【説明資料：不具合メカニズムと対策】

図 3 対策内容

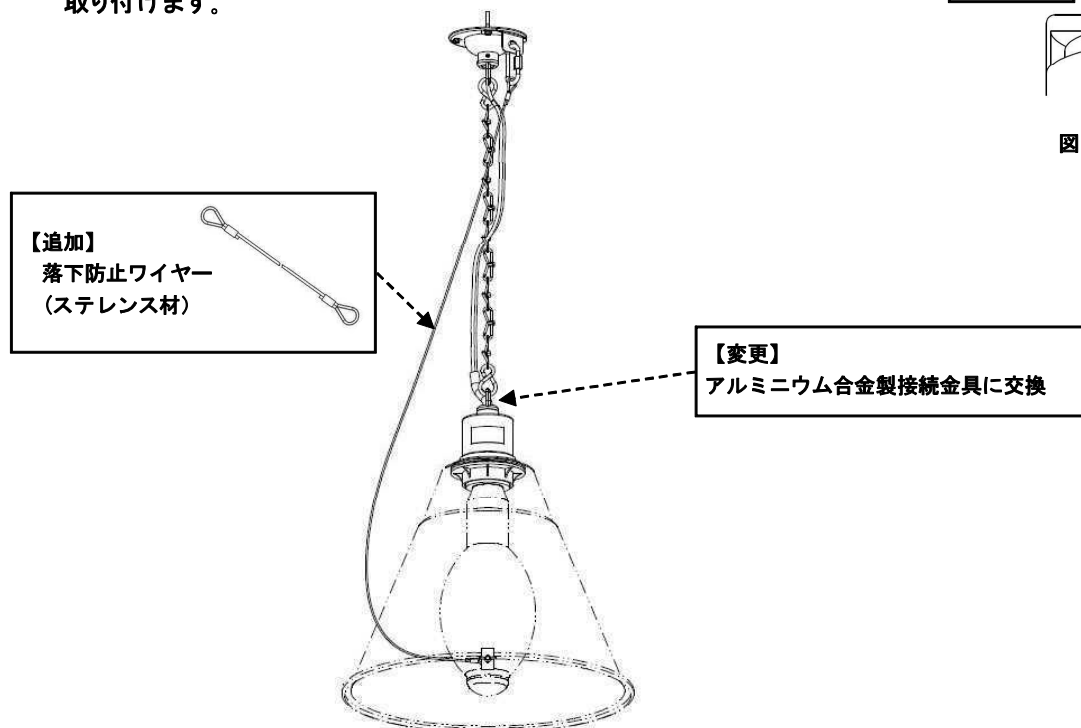
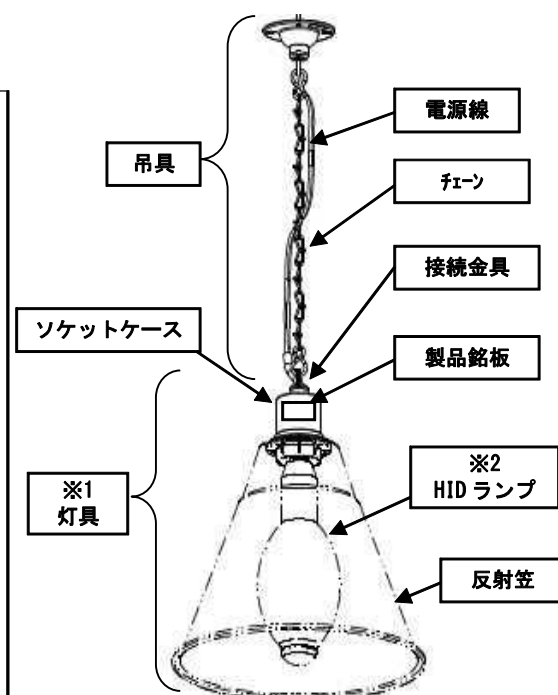
2. 対策

アルミニウム合金製の接続金具に交換し、落下防止ワイヤーを取り付けます。

図 2 接続金具部拡大図

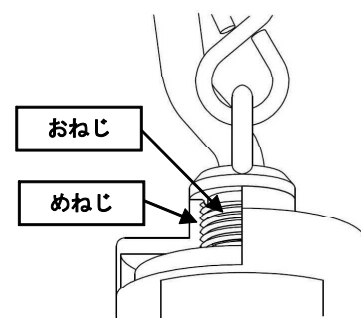
1. 不具合発生メカニズム
